Mission régionale d'autorité environnementale

Île-de-France

**Avis en date du 27 juin 2018
de la Mission régionale d'autorité environnementale d'Île-de-France
sur le projet de l'îlot 3H de la ZAC Ivry Confluences à Ivry-sur-Seine
(Val-de-marne)**

Figure 2 : Vues de principe de la forme urbaine de l'îlot 3H en 2018 (Source : STAR strategies + architecture)

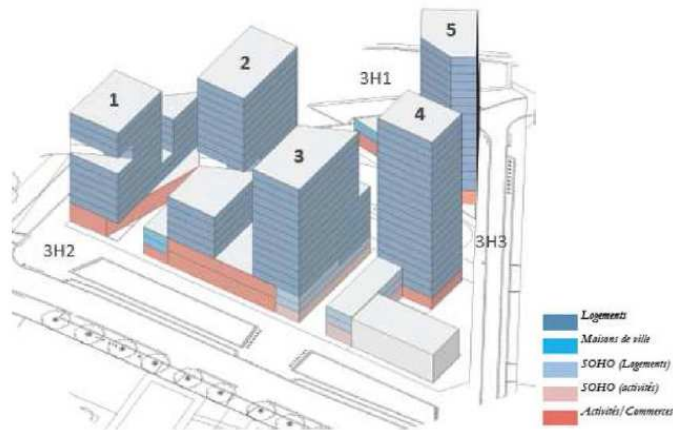
L'autorité environnementale (préfet de région) recommandait dans son avis de 2016 de :

- confirmer que les équipements énergétiques du site (captage géothermique et station d'échange) ne font pas partie du projet ;
- décrire précisément l'usage prévu par l'association Mom'artre (éveil des enfants) ;
- préciser le planning de réalisation des travaux.

La MRAe note que ces points ont été précisés dans l'étude d'impact :

- l'emprise foncière du projet est de 5 621 m² (lots 3H1, 3H2 et 3H3). Toutefois les équipements énergétiques ne font pas partie du projet d'aménagement de l'îlot 3H objet de l'étude d'impact. En effet, les puits géothermiques (lot 3H3) ont été réalisés et la sous-station (lot 3H4) a fait l'objet d'un permis de construire accordé en septembre 2017.
- il est précisé que Mom'artre est une association d'activité d'éveil des enfants de 4 à 11 ans (périscolaire, mercredi et vacances scolaires ; le local dédié à l'association dans le bâtiment 4 aurait une capacité d'accueil de 20 enfants.
- le planning prévisionnel des travaux est indiqué (démarrage des travaux au 3^e trimestre 2018 avec livraison le premier trimestre 2021).
